Ekorndalselva kraftverk

Planendring til konsesjonssøknad

DOKUMENTKODE: 416380-RIVass-RAP-001

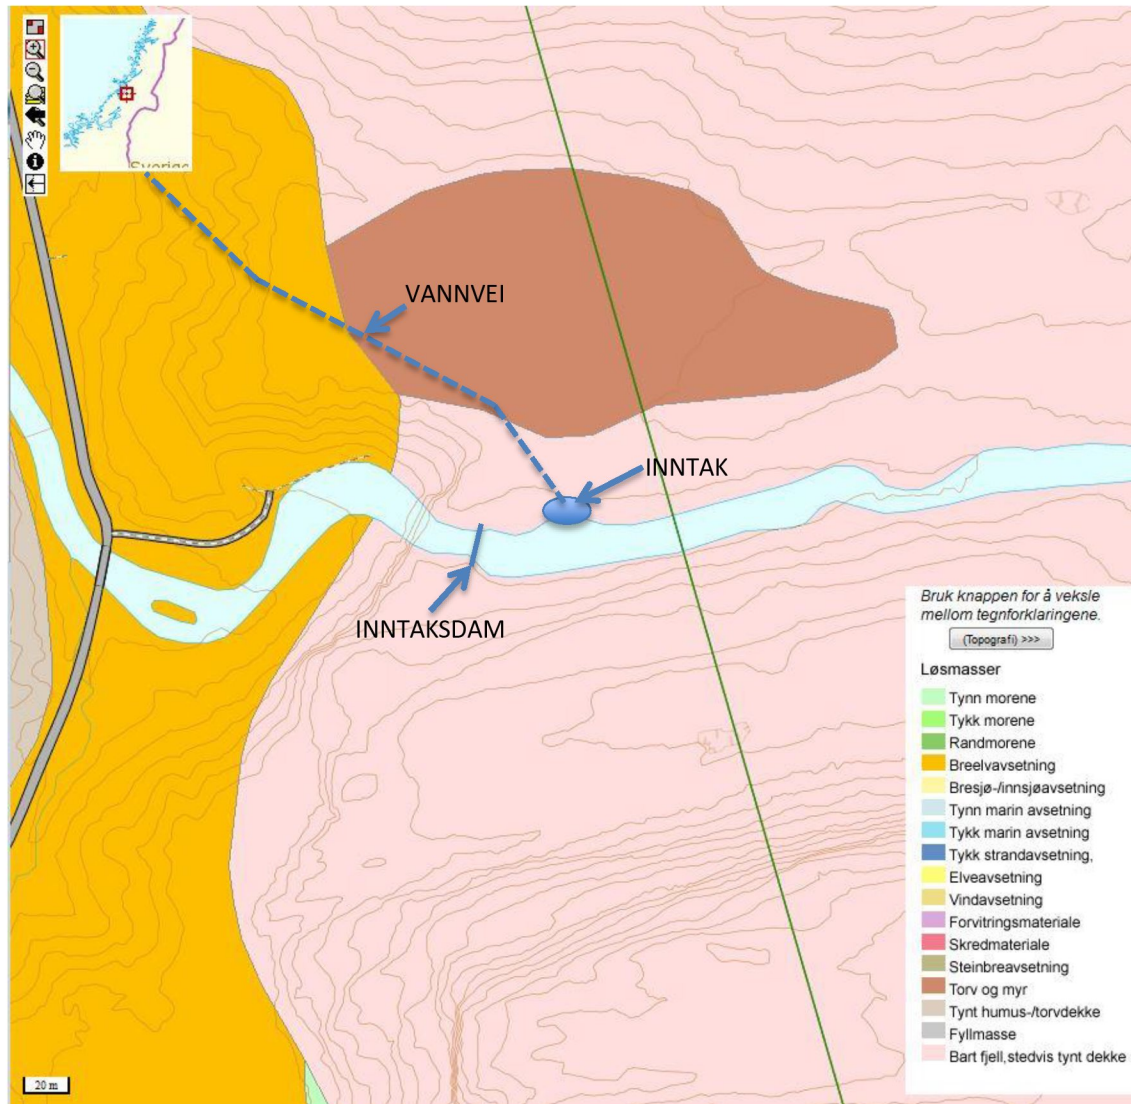
Inntaksdammen må senkes med 0,5 meter for å unngå at vannspeilet innenfor naturreservatet heves ut over normal vannstand. Inntaksdammen vil plasseres på samme sted som omsøkt i konsesjonssøknaden, men den blir 0,5 m lavere (omsøkt høyde er 1,5 meter). I prinsippet vil inntaksdammen bli utformet som en enkel betongterskel med fritt overløp med største høyde 0,5-1,0 meter. Lengden av det frie overløpet vil bli omkring 12-13 meter, som er omtrent like langt som bredden av elva på damstedet.

Med dette vil vannstanden i elva holdes på samme nivå som normalvannstanden før utbygging. Elva vil ha vannstandsstigning i flomsituasjoner, men tiltaket vil ikke medføre en høyere flomvannstand enn hva som er normalt uten tiltaket.

Med en beregnet middelflom på $550 \text{ l/s} \cdot \text{km}^2$ (ca $9,5 \text{ m}^3/\text{s}$) vil vannstandsstigningen over planlagt inntaksdam bli ca 0,5 meter. Dette vurderes å være innenfor normal flomvannstandsstigning og tiltaket vil ikke endre dagens situasjon i elva.

Figur 4 Endring av kraftstasjonsplassering og nedre del av vannvei

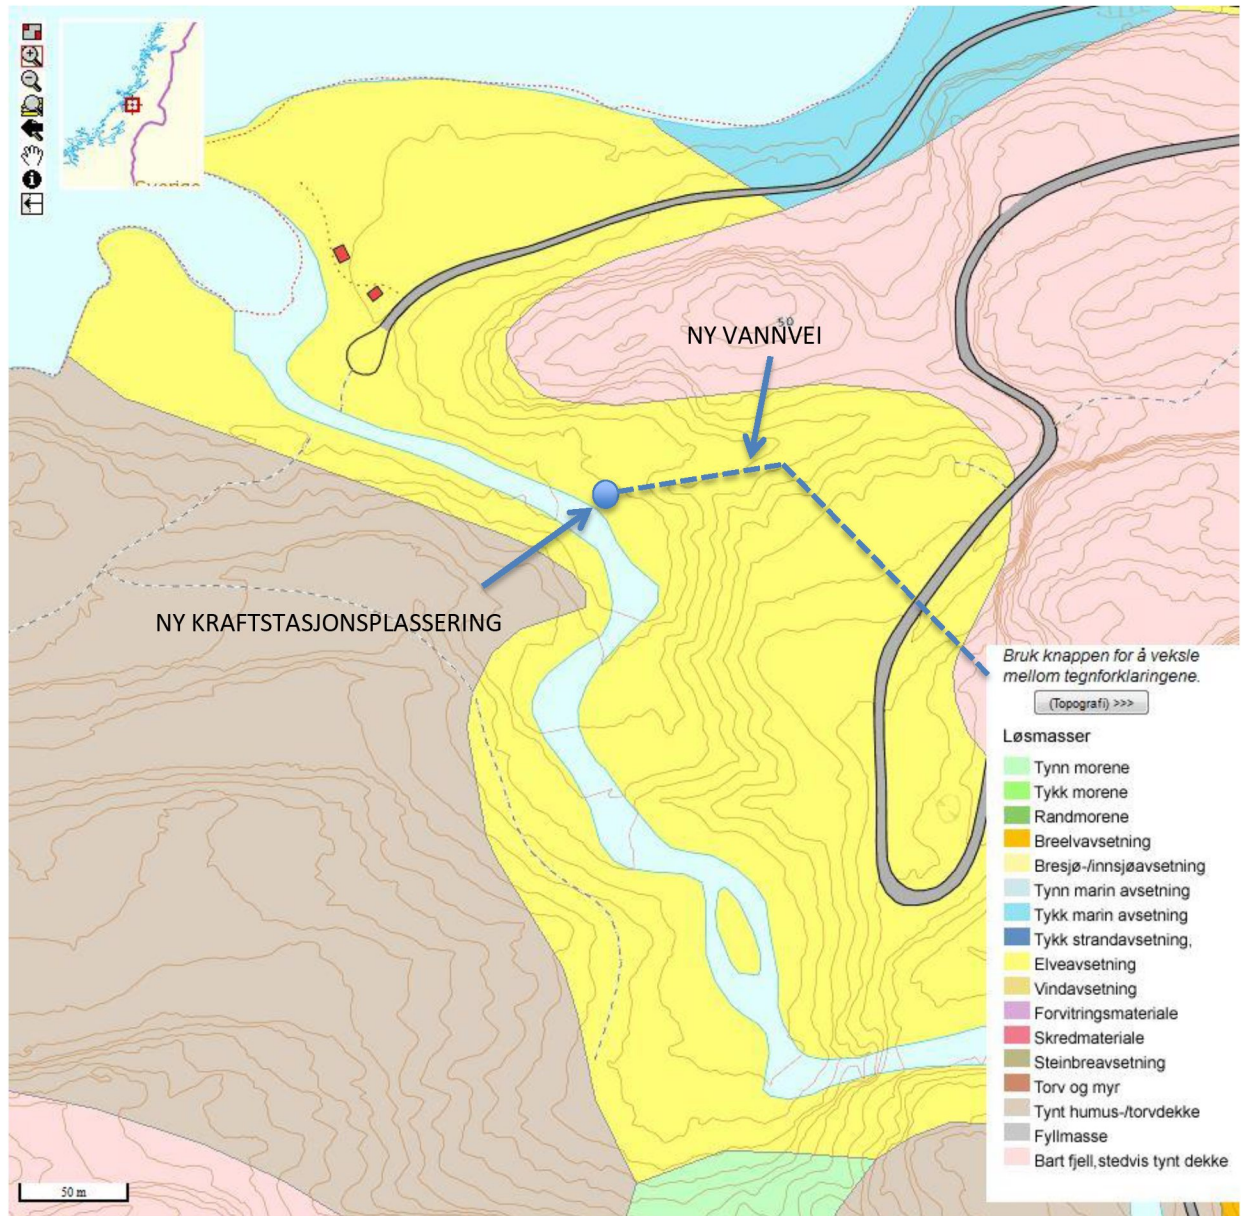
En ny trasé for vannveien inn mot kraftstasjonen betyr i det aller vesentligste at man unngår å legge vannveien gjennom det mest utfordrende og bratte partiet. Nedre del av vannveien slik den opprinnelig var planlagt har rast ut, og kan se ut til å ha ustabile masser. Endringen består i hovedsak i å flytte traseen ca 50 meter nordøst, og legge vannveien langs et parti i terrenget der det er jevnere fall og visuelt sett bedre egnet. Totalt vil vannveien bli ca 100 meter lengre.

På bakgrunn av det ovenstående ble det på befaringen presentert en alternativ kraftstasjonsplassering ca 50 meter lenger ned i elva. En flytting av kraftstasjonen blir naturlig med de endringer som følger av vannveien og vanskelig terreng med ustabile masser.

Figuren under viser i hovedtrekk de endringer som foreslås. Det gjøres oppmerksom på at disse endringene ble synliggjort på befaringen og er således kjent for partene i saken.

Figur 6 Prinsippskisse løsmasseterskel (Vassdragshåndboka)

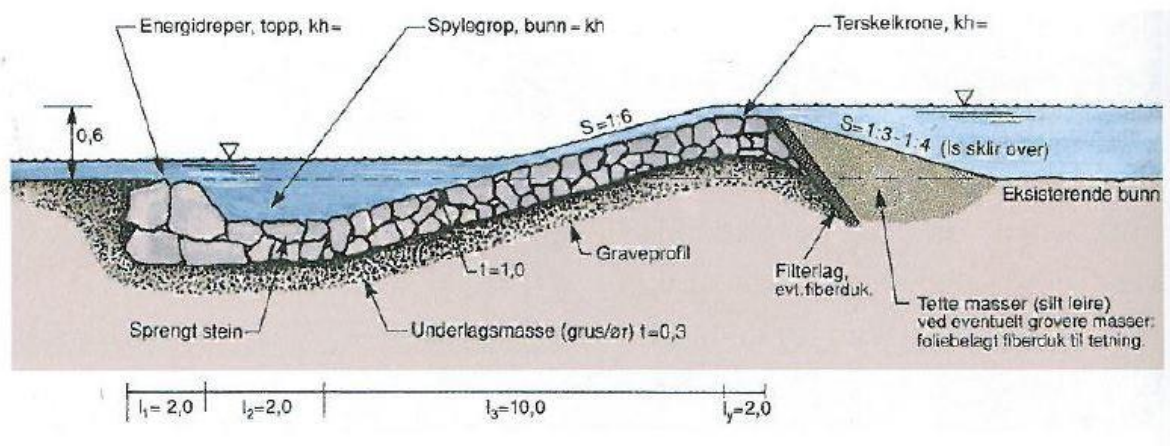
Som et tiltak for å sikre normalvannstanden innenfor naturreservatet mot evt. svingninger som følge av ubalanse mellom inntak og vassføring, kan det være aktuelt å plassere en terskel like nedstrøms grensen for reservatet. En slik terskel vil først og fremst sikre at vannspeilet opprettholder normalvannstanden innenfor grensen for naturreservatet i tørre perioder og perioder der det kun slippes minstevannføring fra inntaket. I perioder med stor vannføring vil elva oppføre seg tilnærmet som normalt.

Terskelen er tenkt utformet som en enkel terskel i stein og løsmasse, se prinsippskisse under.
